MISE EN PLACE DES PERIMETRES DE
PROTECTION AU CAPTAGE D'ARGNAT

e - Rapports de l'hydrogéologue
agréé

Mise en place des périmètres de protection du
captage d'Argnat
Avis complémentaire

Note demande de
modification des
préconisations de
l'hydrogéologue agréé

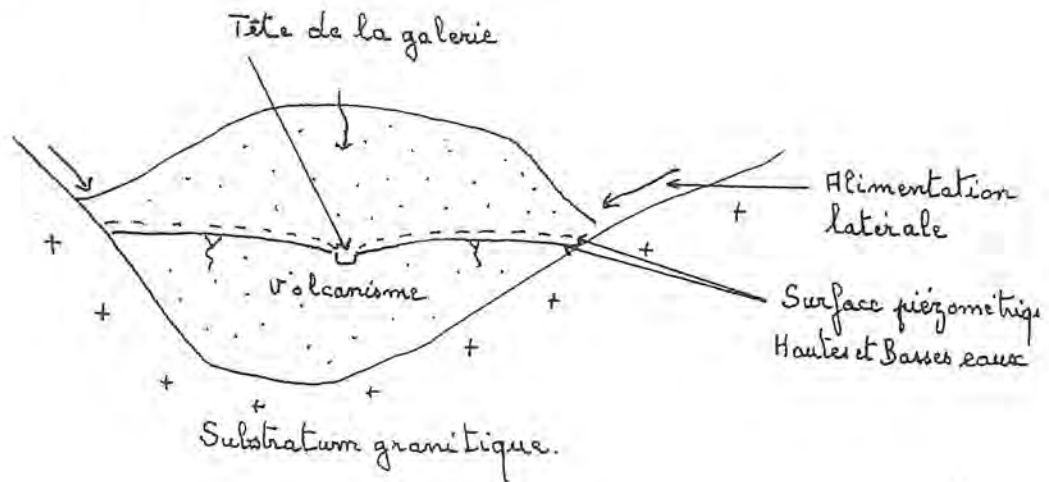
Tous ces chiffres nous confortent, si la solution busage devait être envisagée, dans l'idée qu'un tuyau de diamètre 450 à 500mm intérieur est suffisant et pourrait être posé dans le canal actuel.

Il est probable qu'il faille à ce stade privilégier une solution PEHD, PN4, qualité alimentaire, avec soudure bout à bout, de manière à s'affranchir de toute variation de section externe comme cela est le cas pour le PVC ou le PEHD soudé par manchons.

Dans cette solution, les « eaux parasites », et notamment les deux venues d'eau issues de zones fissurées, pourraient s'écouler dans le canal à l'extérieur du tubage et être rejetées au milieu en extrémité de la galerie.

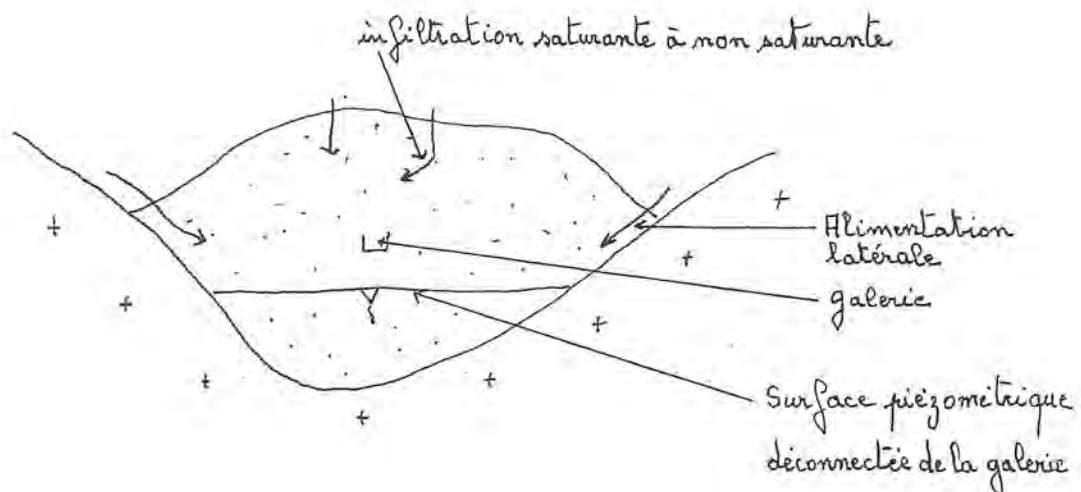
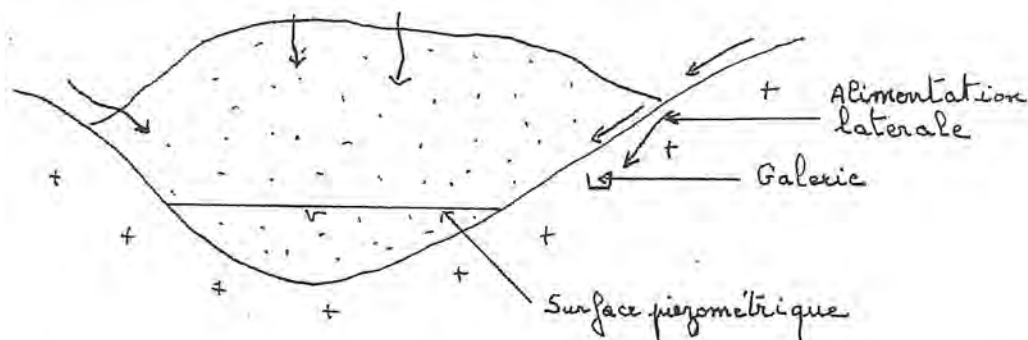
Coupe au niveau du point de captage : les alimentations latérales par le ruissellement sur le socle granitique, s'enfouissant rapidement au contact de la coulée, sont des vecteurs de pollution de la nappe.

Coupe à l'aval de la galerie (quand celle-ci traverse les formations volcaniques).

En toute logique, la nappe est à une cote inférieure à la galerie, et seules des eaux

s'infiltrant verticalement en non saturée pourraient, si elles se constituent en petite nappe perchée (saturée), alimenter la galerie. Si elles perdurent en non saturée, elles contournent la galerie et rejoignent la nappe sous jacente.

Toutefois une partie de la galerie s'inscrit dans le granite du flanc Nord de la paléovallée, et à ce niveau, on ne peut exclure des venues latérales.

Ces venues seront d'autant plus franches que des discontinuités (failles, fractures) favorisent leur pénétration.

On comprendra donc que l'établissement d'un PPI dans le premier cas de figure peut se limiter à une bande de terrain surplombant la galerie

Dans le deuxième cas, il pourrait se révéler nécessaire de porter celui-ci jusqu'aux limites granite-socle si on considère que les vitesses de transfert à ce niveau puissent être très rapides.

Annexe 1
Captage d'Argnat
Limites des PPI et du PPR

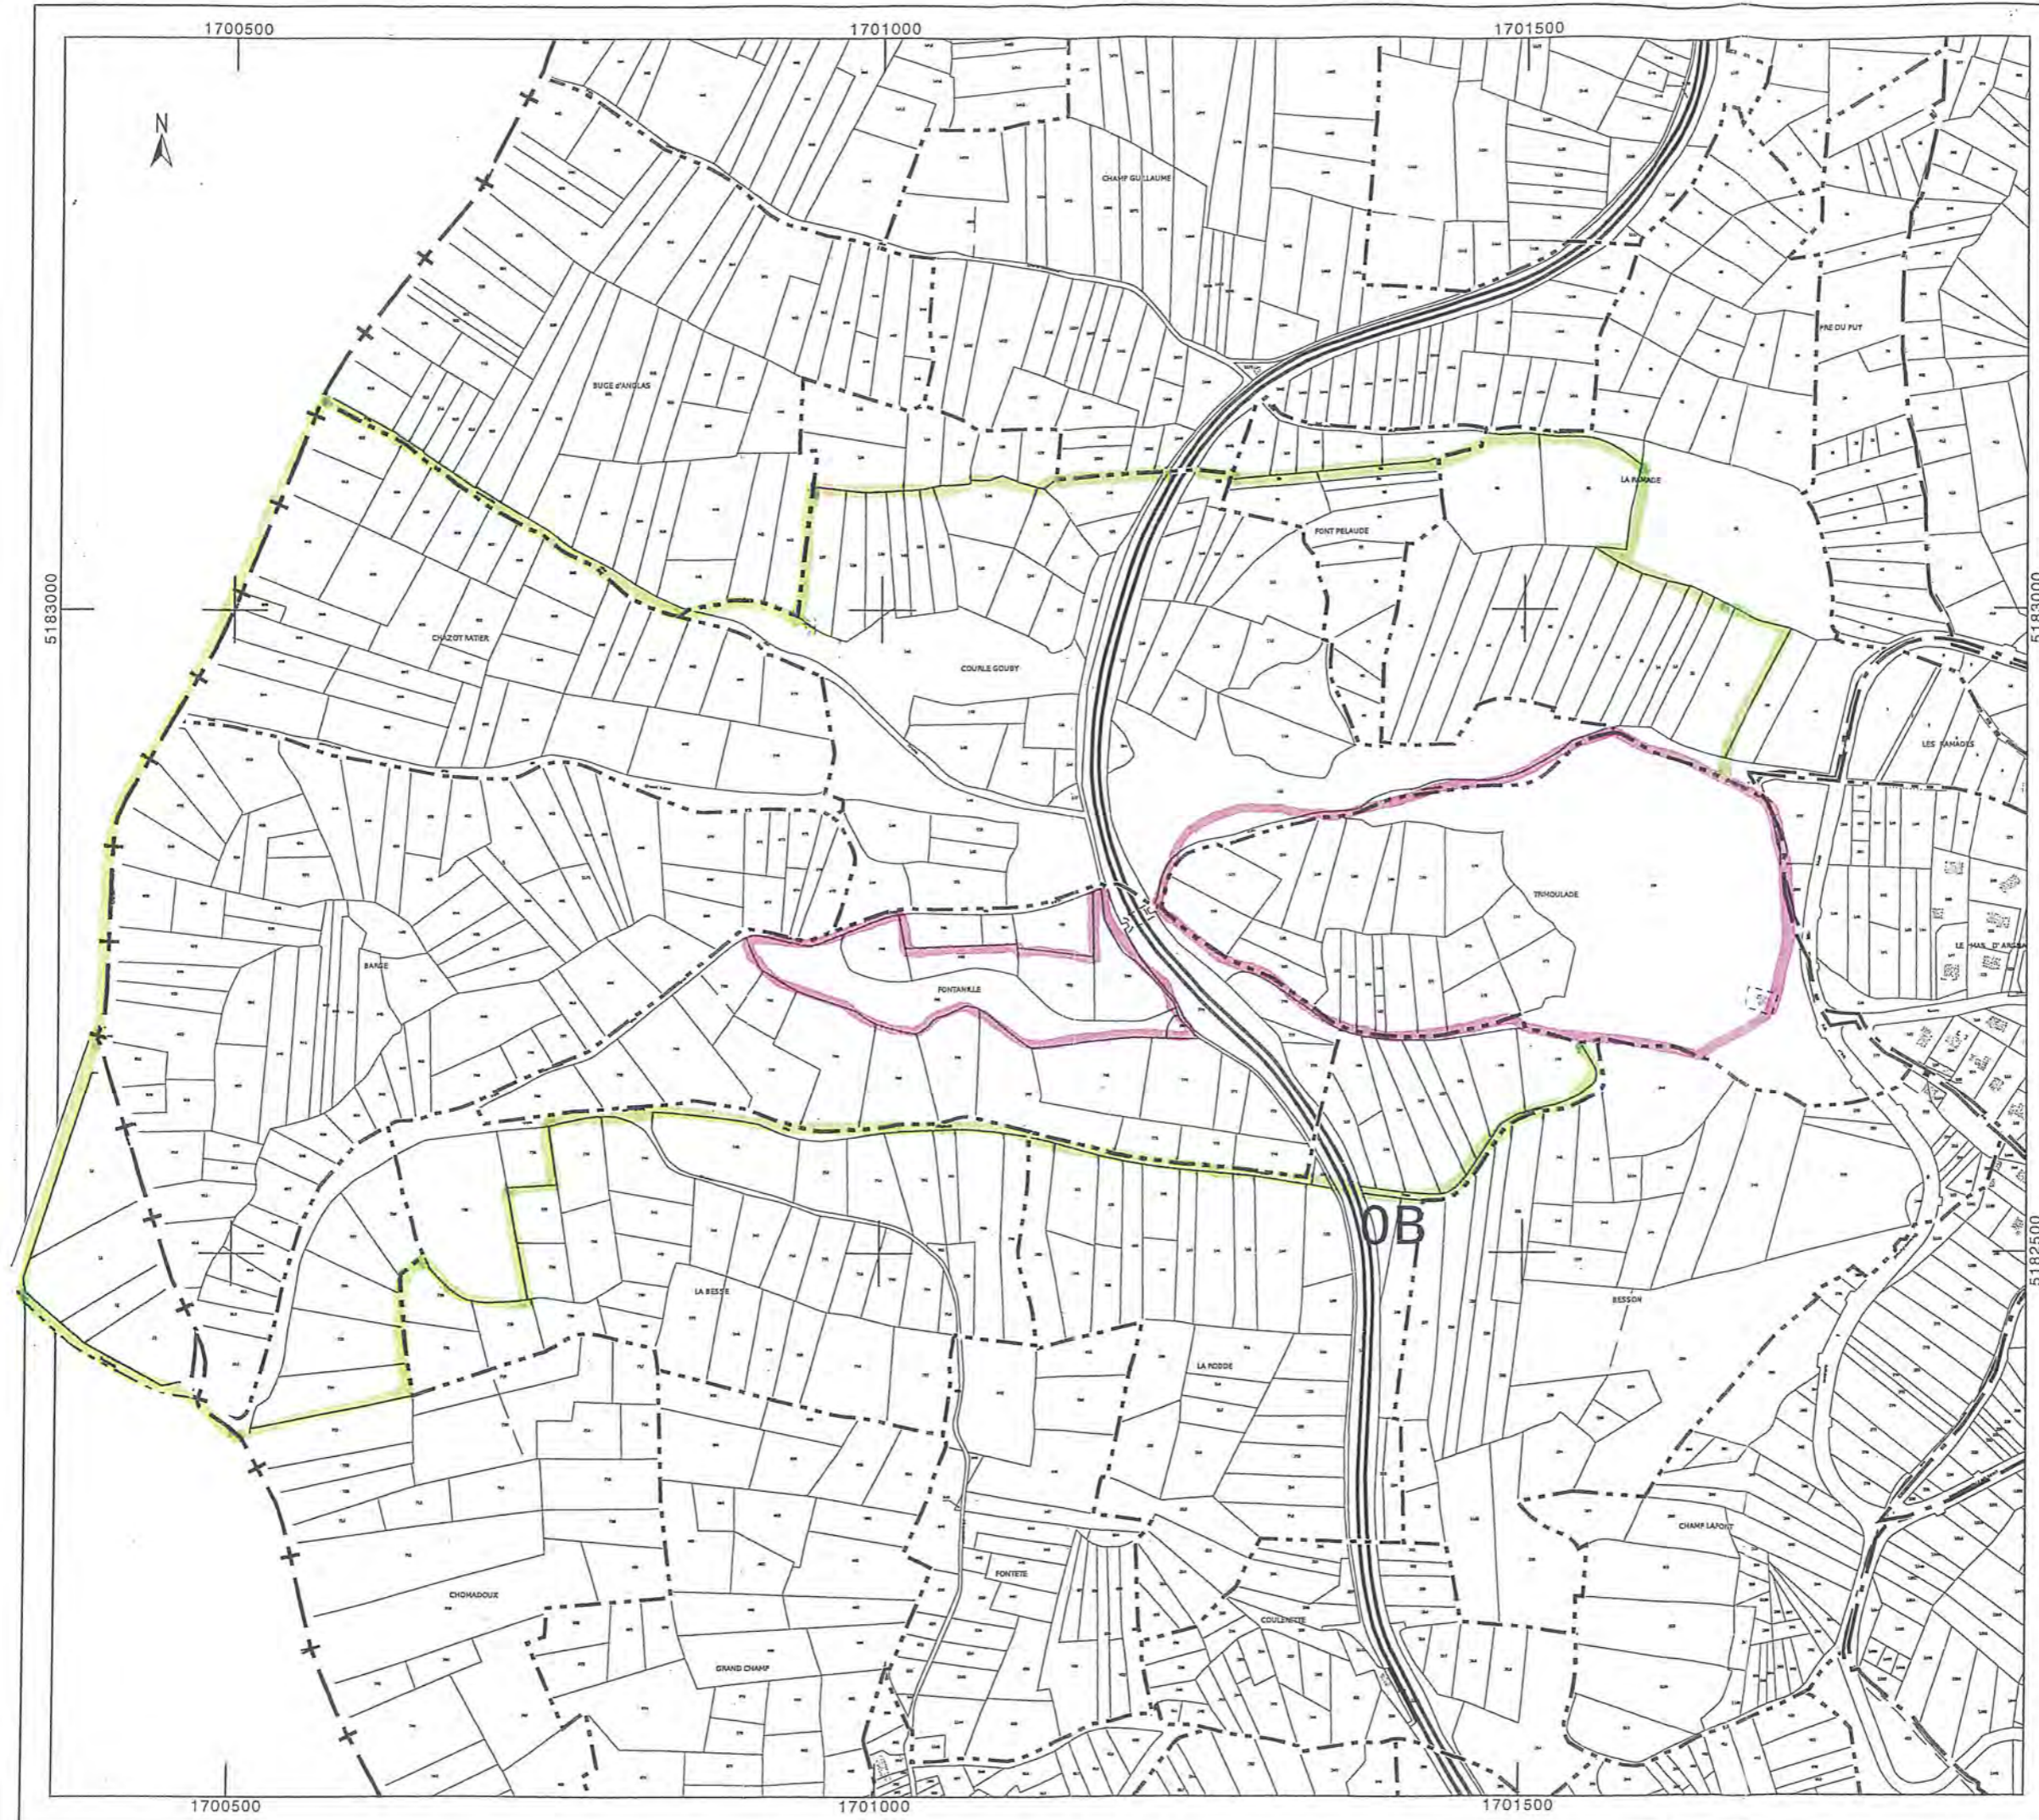
Ceci nous conduit à limiter le PPI à une partie de la coulée volcanique à l'aplomb de la galerie mais par contre à poursuivre significativement le PPR vers l'aval au Nord de la galerie, de manière beaucoup plus limitée au Sud.

L'absence de busage de la galerie, conduit à étendre le PPI vers l'aval mais également en direction du Sud ouest.

Les parcelles de ce nouveau PPI sont donc les suivantes : 155pp, 156 à 176, et 178pp section B commune de Sayat.

Les parcelles 156, 157 pour partie, 166 à 161, et 169 initialement en PPR sont portées en PPI.

Enfin, nous rajouterons à nos prescriptions initiales un PPI satellite en retirant du PPR d'origine, les parcelles 769, 780, 782, 783, 786 et 787 section B commune de Sayat.

Les limites des P.P.I. et P.P.R. sont données à l'échelle du 1/5000 en annexe 1

COUPE TYPE DE LA GALERIE EXISTANT

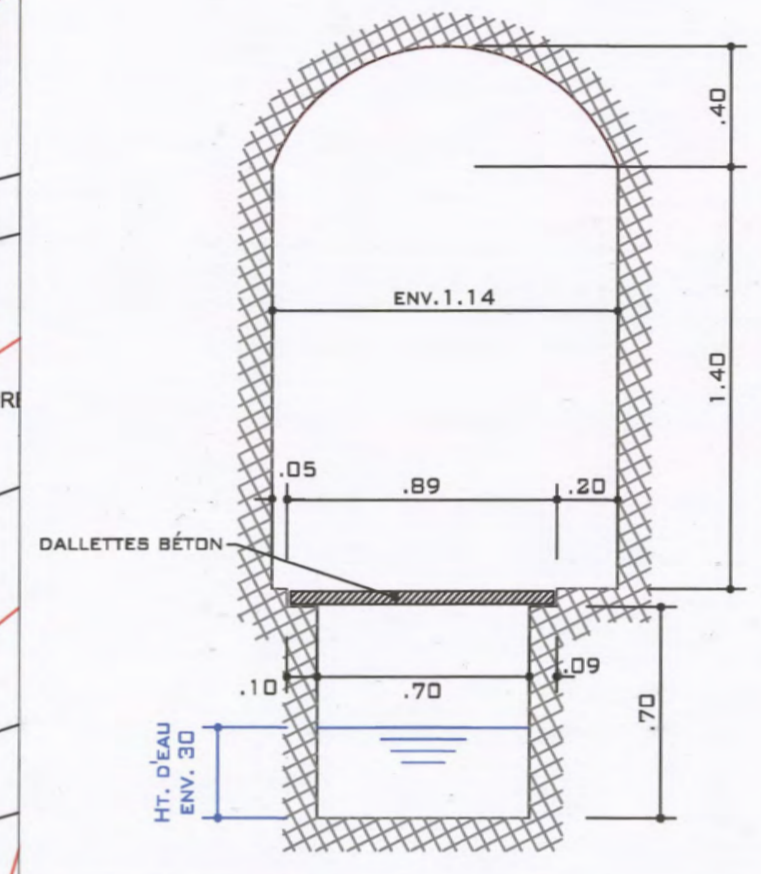
EGIS indique que la pose d'une canalisation (DN 600) dans la galerie de dimension 700x700 mm est difficilement réalisable. EGIS demande si cette préconisation peut être remplacée par un périmètre immédiat sur l'emprise du tracé de la galerie.

Dans cette éventualité, il serait nécessaire de prévoir un enrobage drainant autour de la conduite et la pose d'un drain ce qui nous semble difficile compte tenu du peu de place disponible dans le caniveau de dimension 0,7 x 0,7 mètres.
